東京電力株式会社柏崎刈羽原子力発電所
原子炉設置変更許可申請（1号、2号、3号、4号、
5号、6号及び7号原子炉施設の変更）の概要につ
いて

平成21年11月
原子力安全・保安院

1. 申請の概要

第2図 液体廃棄物処理系系統概要図比較（1号炉）

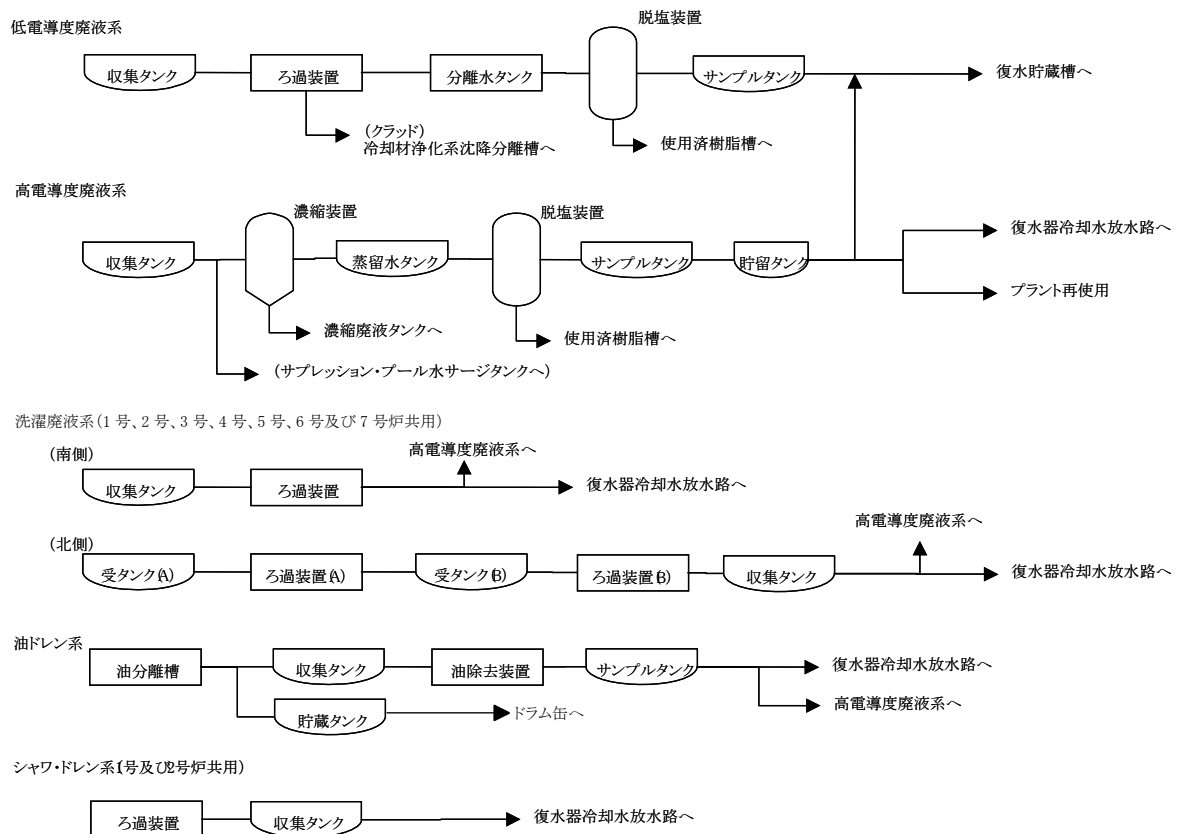
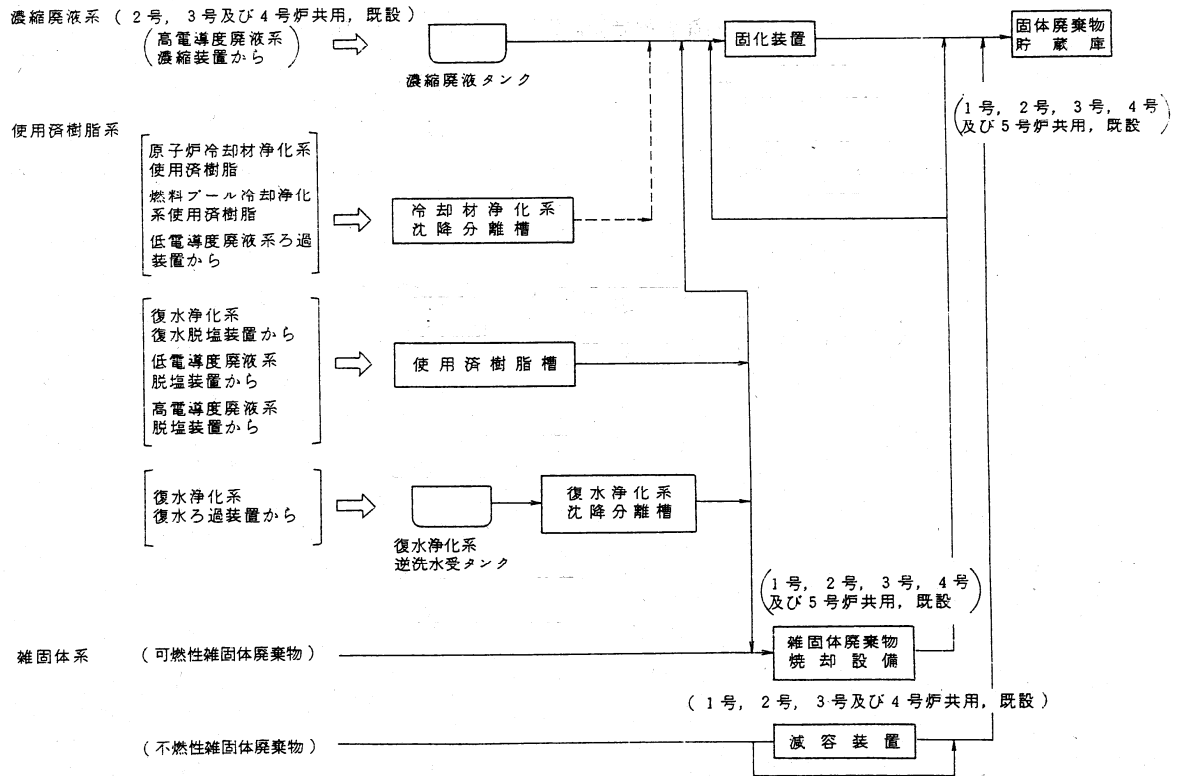
従来、1号炉の低電導度廃液系においては、クラッド除去装置を用いて廃液中のクラッド除去を実施することとしていた。本システムには、補助設備として後段にろ過装置を設置しているが、ろ過装置のみで十分なクラッド除去性能が確保できることから、クラッド除去装置を廃止する。

なお、今後はクラッド除去をろ過装置で行うことから、クラッド除去装置に代わりろ過装置を記載することとする。

第2図に液体廃棄物処理系の系統概要図の比較を示す。

第3図 固体廃棄物処理系系統概要図比較 (2号炉の例)

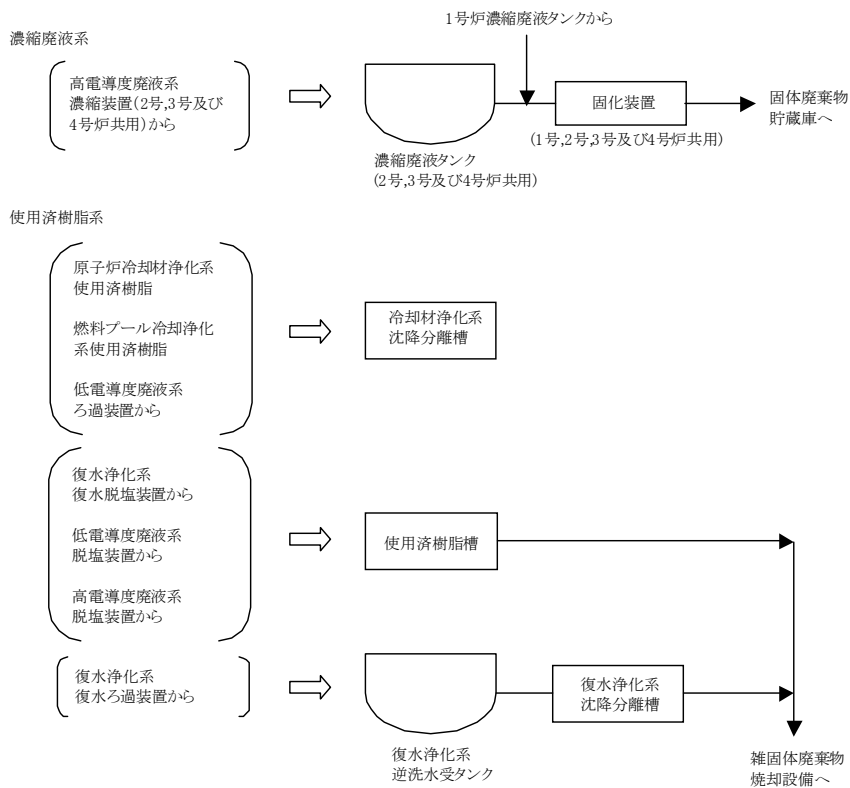
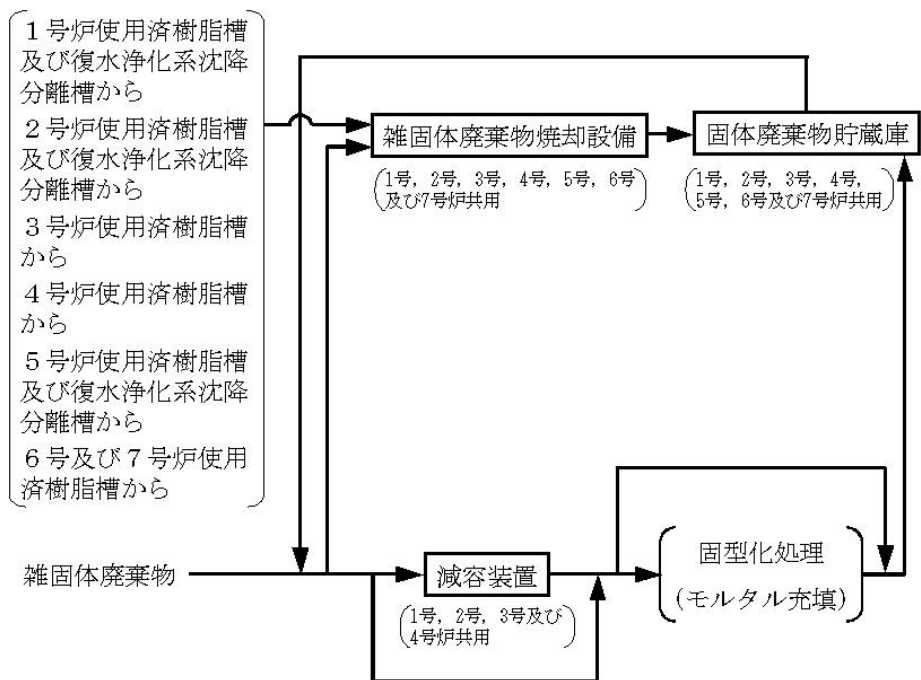
これらの固化体については、日本原燃株式会社六ヶ所低レベル放射性廃棄物埋設センターに埋設することを計画していたが、埋設センター側ではセメントで固化した固化体以外の受入が困難になってきているため、固化装置の固化方式をプラスチックからセメントに変更する。

また、現状、現行の埋設センターでは、b. の廃棄物は放射能濃度が高く受入ができない状況にあること、c. の廃棄物は雑固体系の雑固体廃棄物焼却設備での焼却処理が一般的であり、柏崎刈羽原子力発電所の焼却設備は、使用済樹脂の発生量、現行貯蔵量に対して十分な処理容量を保有していること、d. の廃棄物は、焼却灰の発生量、現行貯蔵保管量に対して十分な容量の保管庫を有していることから、b.、c. 及びd. については、固化処理は実施しないこととする。

みとなること、及び、1号、2号、3号及び4号炉の各号炉から発生する濃縮廃液の発生量は少なく、1基の固化装置で十分に各号炉から発生する濃縮廃液の固化を実施することができることから、1号炉の固化装置を廃止し、2号、3号及び4号炉共用の固化装置を1号、2号、3号及び4号炉共用とする。

第3図に固体廃棄物処理系系統概要図の比較を示す。

第4図 雑固体廃棄物処理系系統概要図（1号～4号炉の例）

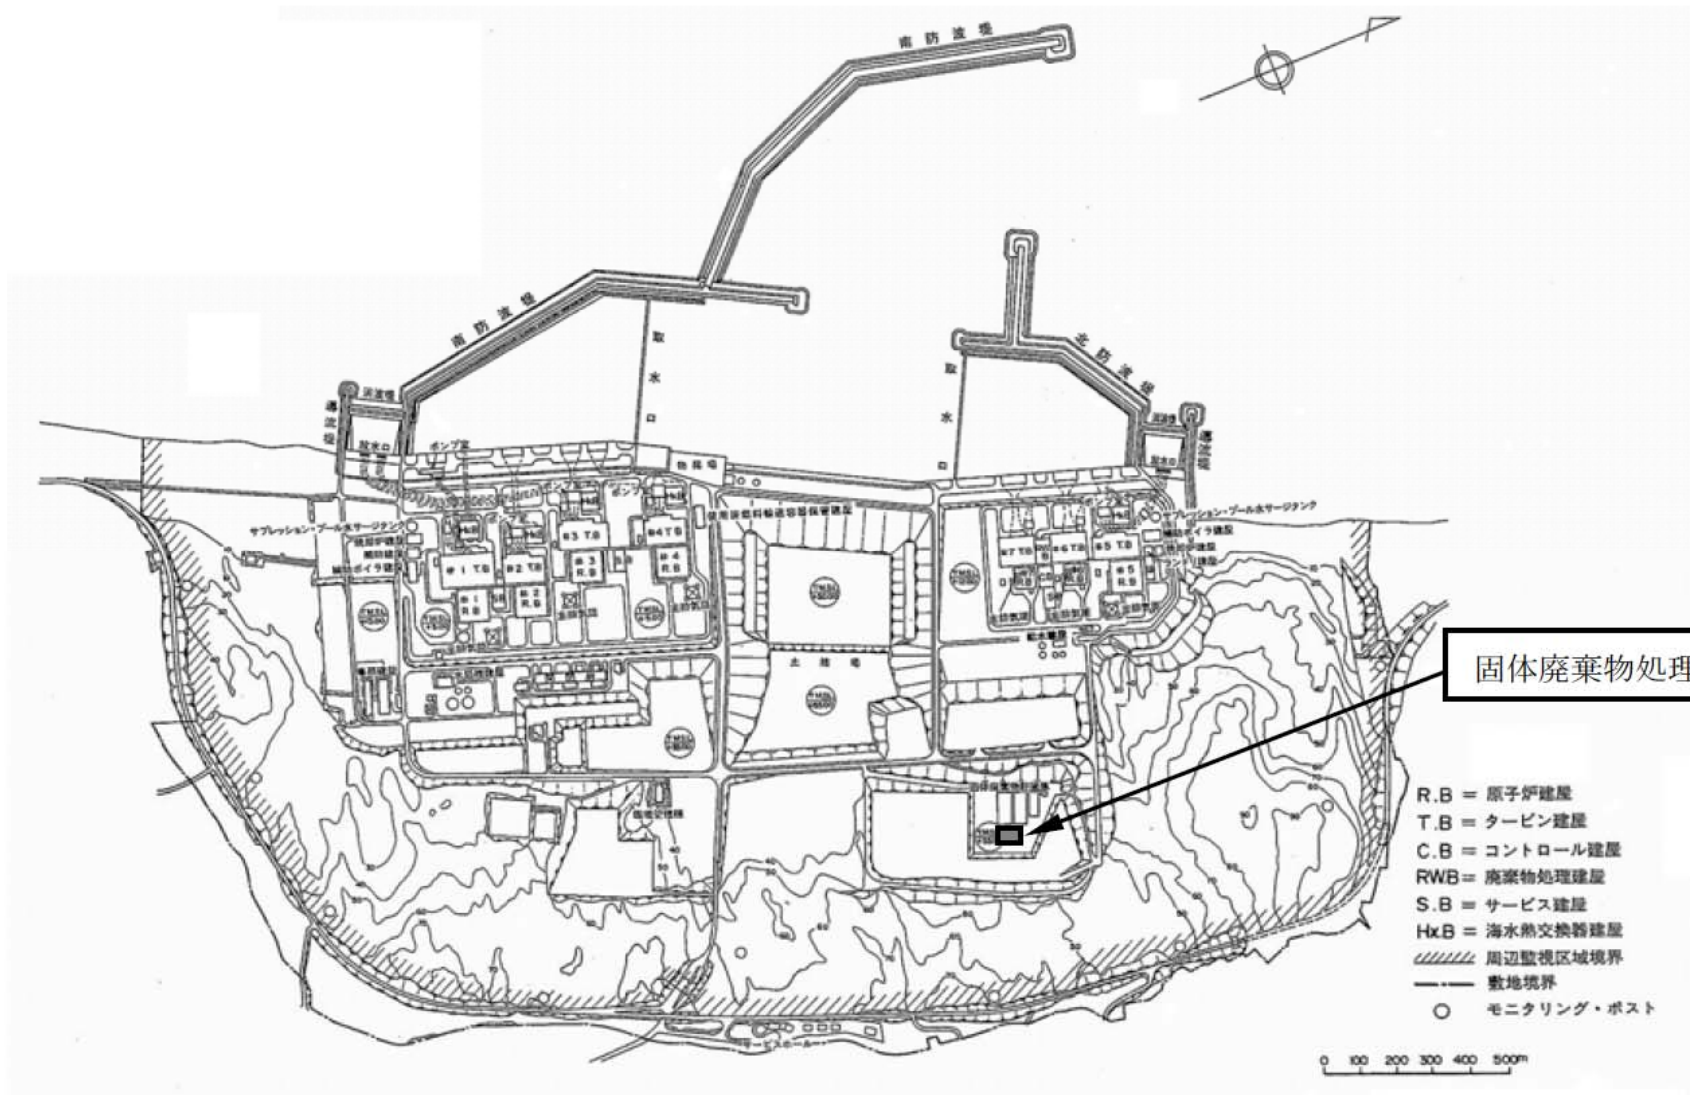
柏崎刈羽原子力発電所で発生する固体廃棄物のうち、不燃性雑固体廃棄物の処理については、現状は圧縮可能なものは圧縮減容し、ドラム缶等に詰めて固体廃棄物貯蔵庫に貯蔵保管している。日本原燃株式会社六ヶ所低レベル放射性廃棄物埋設センターに埋設するため、これに加え固型化材（モルタル）を充填してドラム缶内に固型化する処理を採用する。

また、モルタルを充填するに当たり、必要に応じて雑固体廃棄物の分別、切断、圧縮の前処理が必要となる。

雑固体廃棄物処理系の系統概要図を第4図に、固体廃棄物処理建屋の位置を第5図に、固型化処理エリアの概要図を第6図に示す。

第6図 固型化処理エリアの概要図

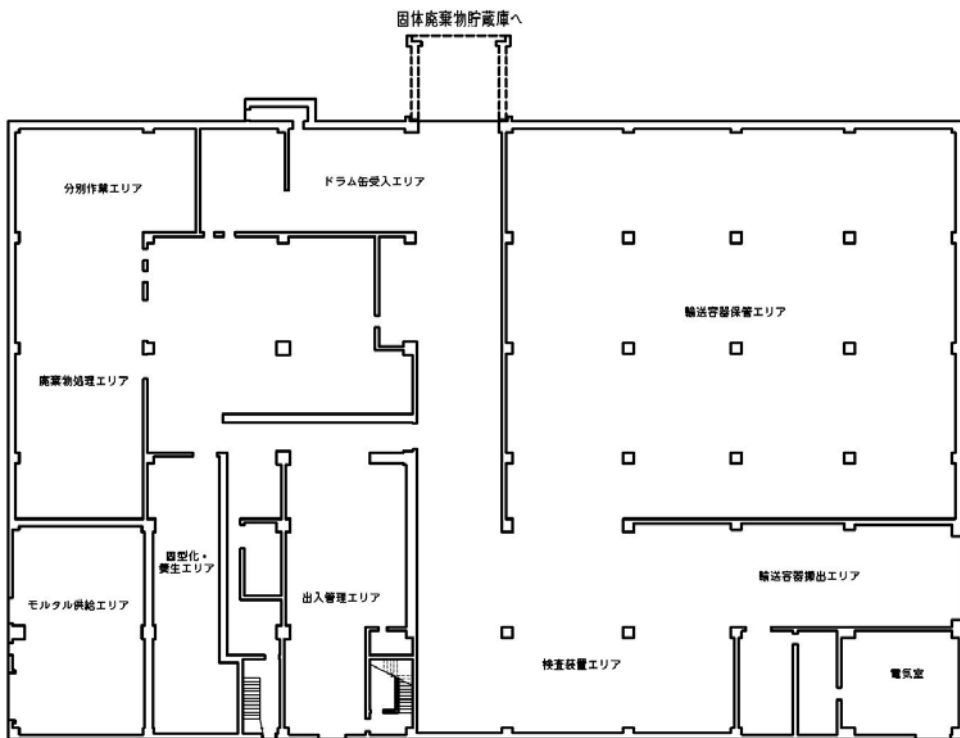
これら一連の固型化処理作業を行うために、固体廃棄物処理建屋（1号、2号、3号、4号、5号、6号及び7号共用）を固体廃棄物貯蔵庫の南東側に新たに設置する。
